設計及び工事計画認可申請書  
(東海第二発電所の設計及び工事の計画の変更)

発 室 発 第 4 号  
令和 5 年 4 月 7 日

名 称 東海第二発電所

平成 30 年 10 月 18 日付け原規規発第 1810181 号にて認可された工事計画の一部において、以下のとおり変更を行う。

消火系概略系統図 (その14)

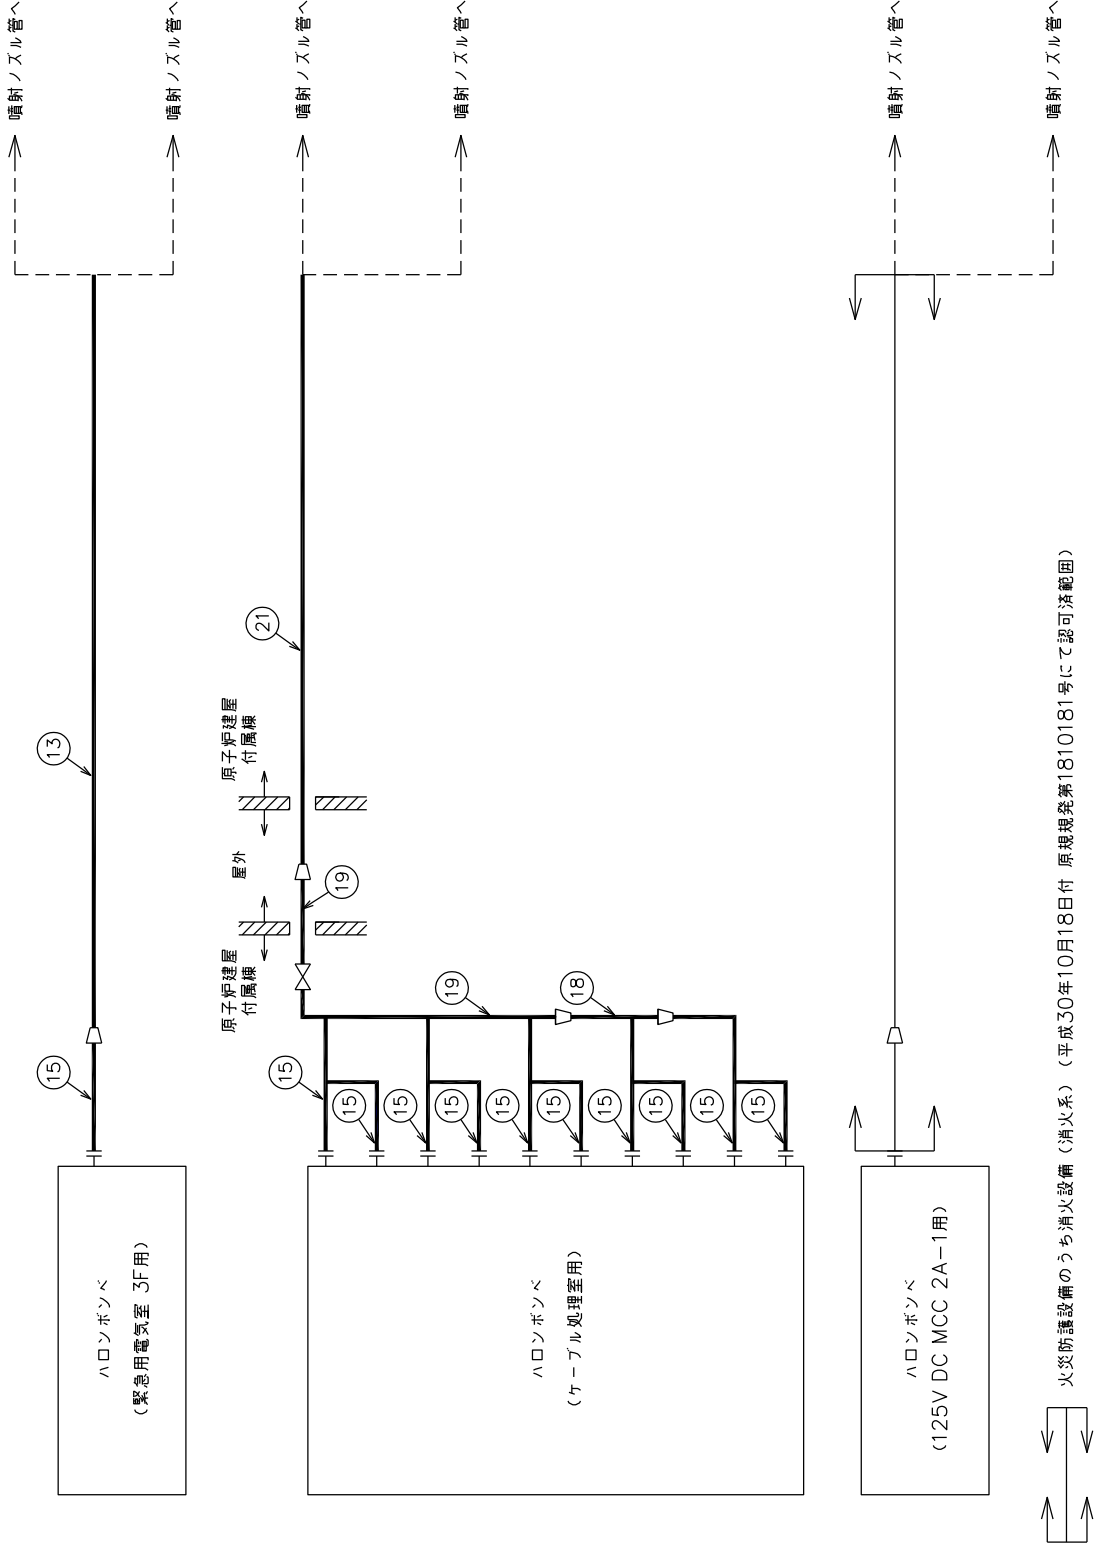
消火系概略系統図（その 14）及び（その 15）は、変更する。

消火系概略系統図（その17）

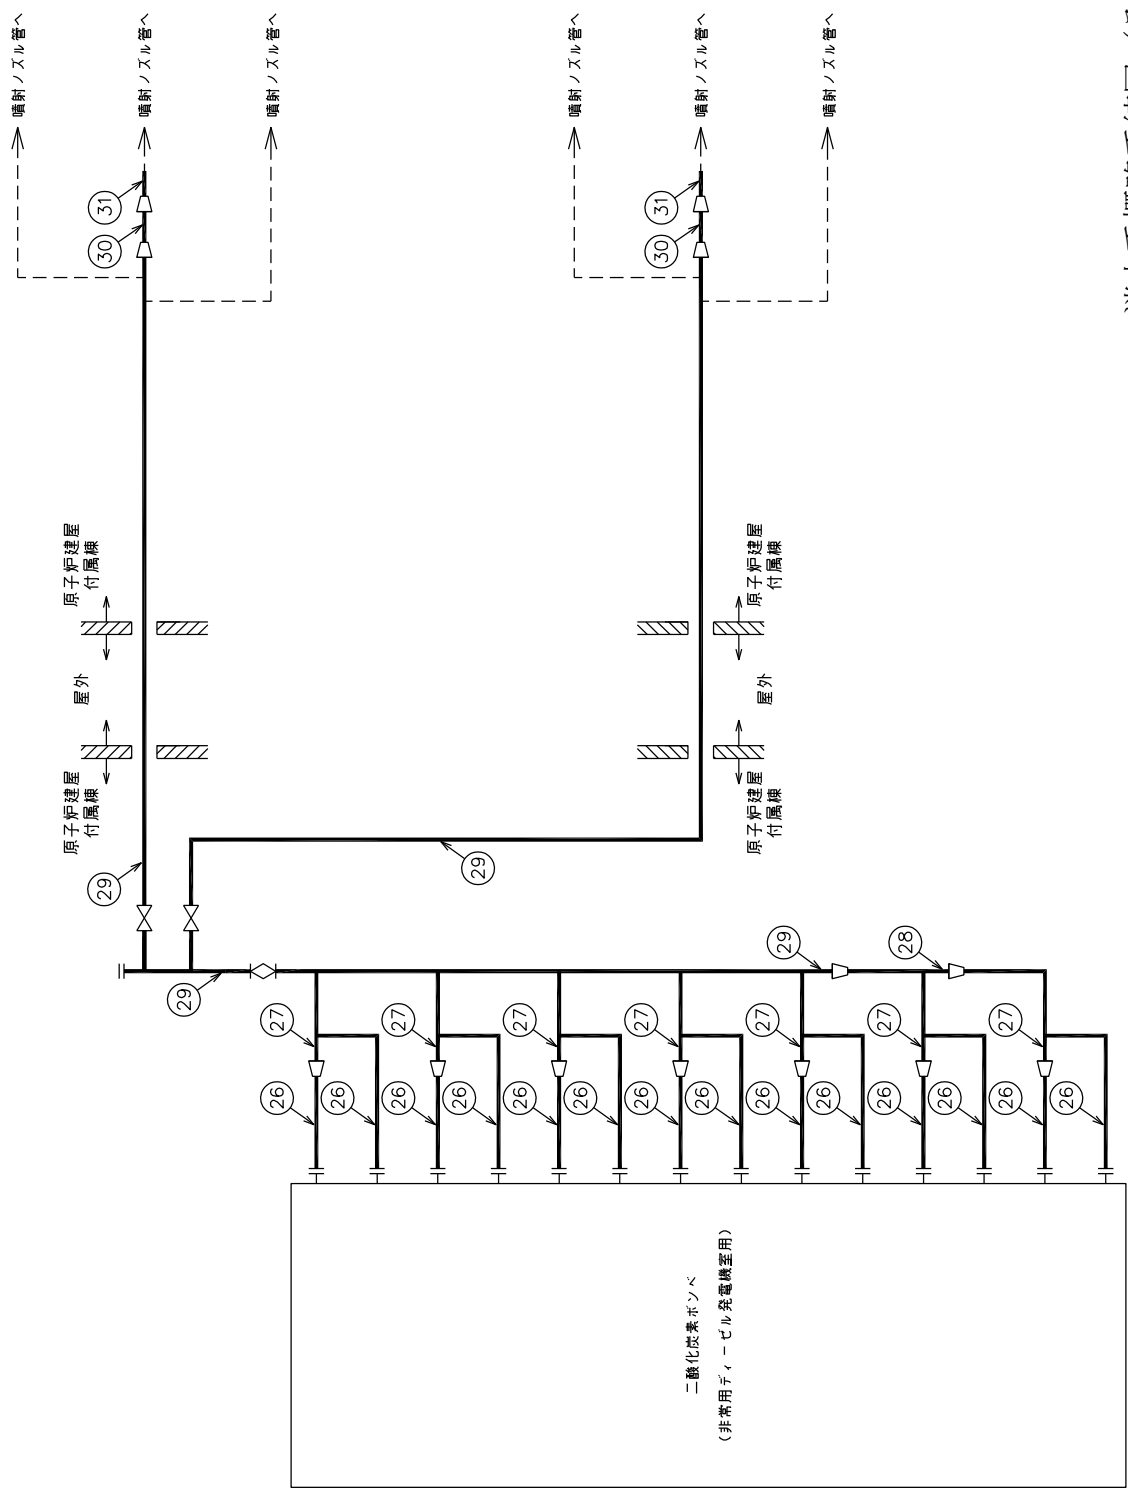
消火系概略系統図（その 17）は、変更する。

| 設計及び工事計画認可申請 |                | 第 9-3-288 図 |
|--------------|----------------|-------------|
|              | (緊急用電気室 1F用)   |             |

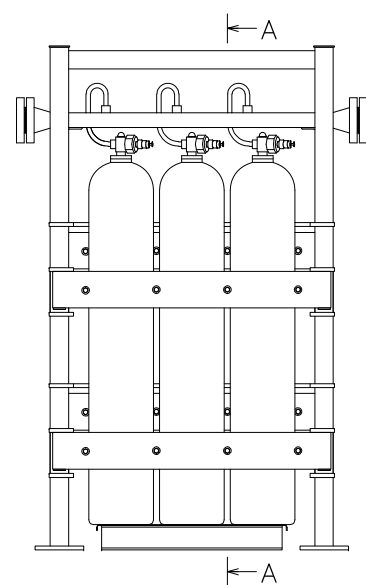
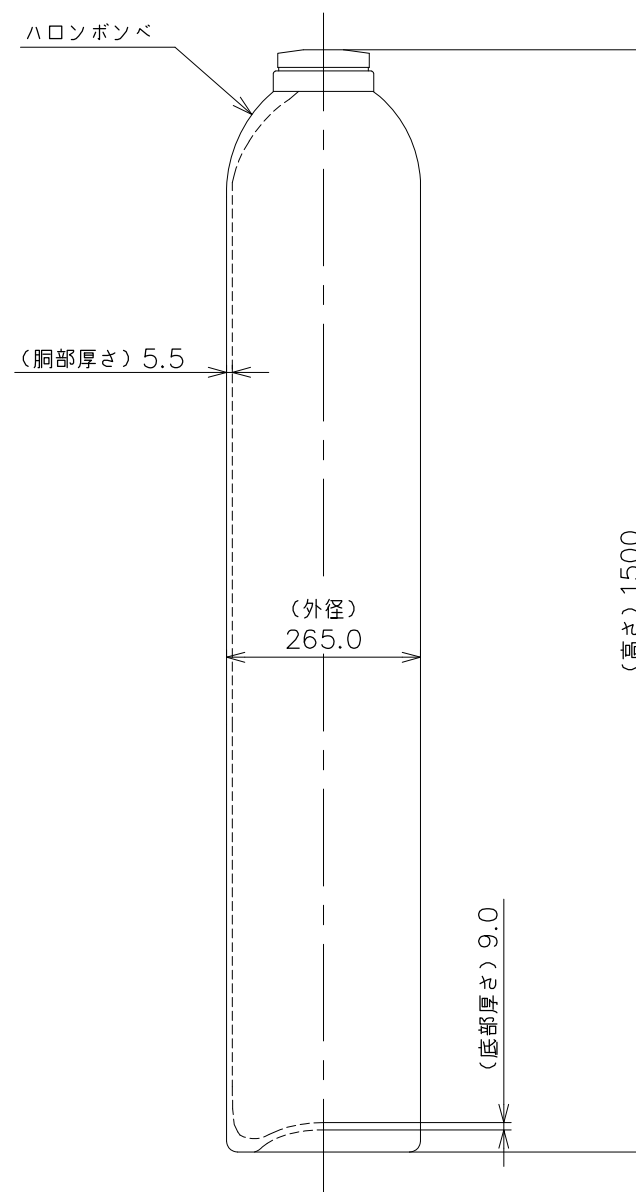
1. 原子炉冷却系統施設のうち原子炉補機冷却設備及び原子炉冷却材浄化設備に係る熱交換器について、要目表の伝熱面積の記載を設計確認値と公称値の数値を同一としていたが、施栓率を考慮し、設計確認値と公称値の数値を書き分けた記載に変更する。
2. その他発電用原子炉の附属施設のうち火災防護設備の消火系のハロンボンベ、二酸化炭素ボンベ及び主配管について、格納容器圧力逃がし装置の重大事故等対処設備／特定重大事故等対処施設の兼用化、所内常設直流電源設備（3 系統目）の設置及び無停電電源装置等の設置場所の見直し並びに消火設備設置場所の詳細調査結果を踏まえ、ハロンボンベ及び二酸化炭素ボンベの設置場所、ボンベ個数、ボンベ名称等を変更する。また、ボンベの設置場所の変更による配管経路の延長に伴い、消火能力を満足させるため配管仕様（外径、厚さ、材質）を変更するとともに、ボンベ名称の変更に合わせて、主配管の名称を変更する。

|              | (非常用ディーゼル発電機室用) |             |

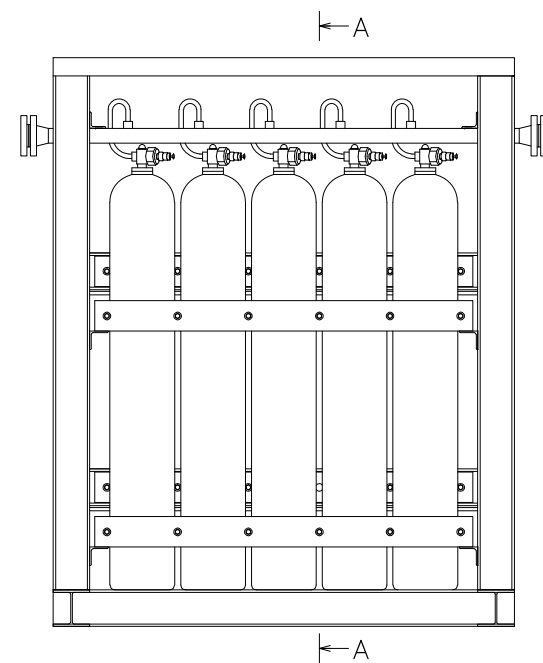
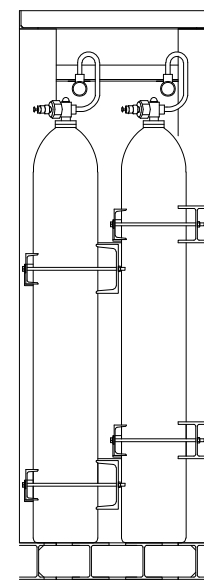
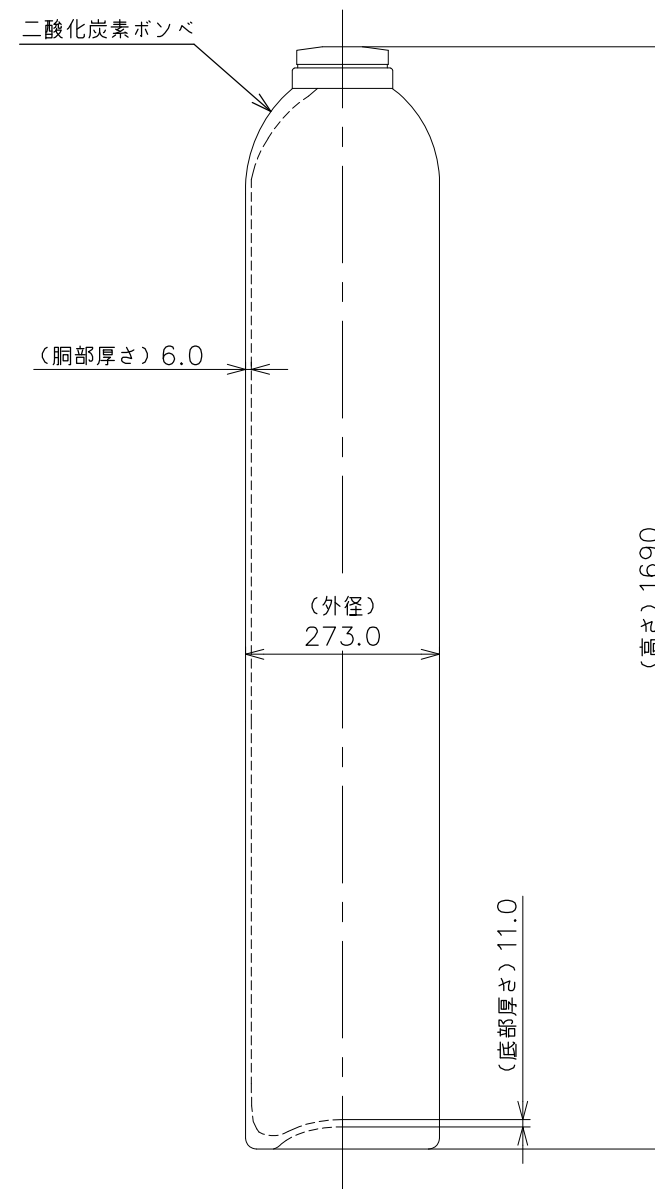
構造計画として設定している設備について、既工事計画から変更はないが、二酸化炭素ボンベ設備の据え付け場所及び床面高さが変更になる。
